第5章 計画段階配慮事項ごとに調査、予測及び評価の結果をとりまとめたもの並びに配慮書についての環境の保全の見地からの意見の概要及び事業者の見解

5-1 計画段階配慮事項ごとに調査、予測及び評価の結果をとりまとめたもの

表 5-2-3-2(14) 行政機関からの意見と事業者の見解（地方自治体）

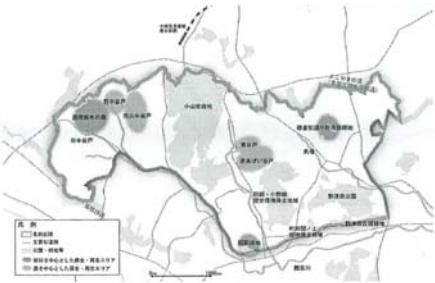
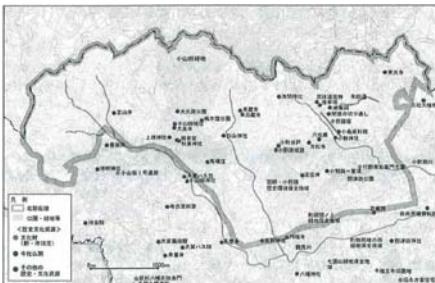
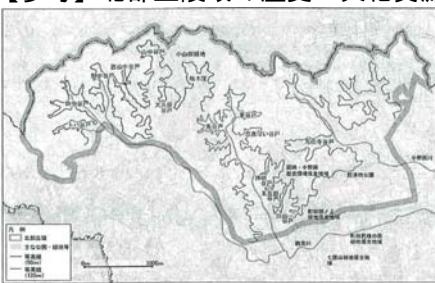
行政機関からの意見	事業者の見解
<p>○ 北部丘陵域には、豊かな自然環境と多くの歴史文化資源があり、環境及び景観に影響が出ないようにしていただきたい。特に、下図-1に示す6箇所のまとまりたった緑の地区は貴重な地区であるため、影響の無いよう更なる配慮をいただきたい。</p>  <p>図-1 6つの重要な緑のまとまり</p>	<p>北部丘陵地域はトンネル構造となるため、環境に及ぼす影響は小さいと考えていますが、やむを得ず立坑を設置する場合には、適切な対処を行います。</p>
<p>【参考】北部丘陵域の歴史・文化資源</p> 	
<p>【参考】北部丘陵域の谷戸の分布</p> 	
<p>(環境配慮書 第6章 6-1)</p> <p>○ 大気質について</p> <p>配慮書表6-1-5のとおり、工事の建設機械・資材運搬等の車両に起因する粉塵・排出ガス、また、供用開始後の車上電源のガスタービン発電装置由来の換気施設からの排出ガスにより、公害発生のおそれがあるため、配慮書6-5に掲げた事項等、公害防止上必要な措置を講じ、関係諸法令を遵守されたい。</p>	<p>今後の環境影響評価手続きの中で調査、予測・評価を行い、必要に応じて粉塵の飛散防止等の保全措置を講じます。なお、車上電源については、ガスタービンによらない誘導集電方式を採用することとしたため排出ガスは発生しません。</p>
<p>○ 騒音について</p> <p>配慮書表6-1-9のとおり、工事の建設機械・資材運搬等の車両に起因する騒音、また、供用開始後の換気施設の稼動騒音により、公害発生のおそれがあるため、配慮書表6-1-10に掲げた事項等、公害防止上必要な措置を講じ、関係諸法令を遵守されたい。</p>	<p>今後の環境影響評価手続きの中で調査、予測・評価を行い、工事中は必要に応じて、防音シートや低騒音型建設機械の使用等の保全措置を講じます。</p>
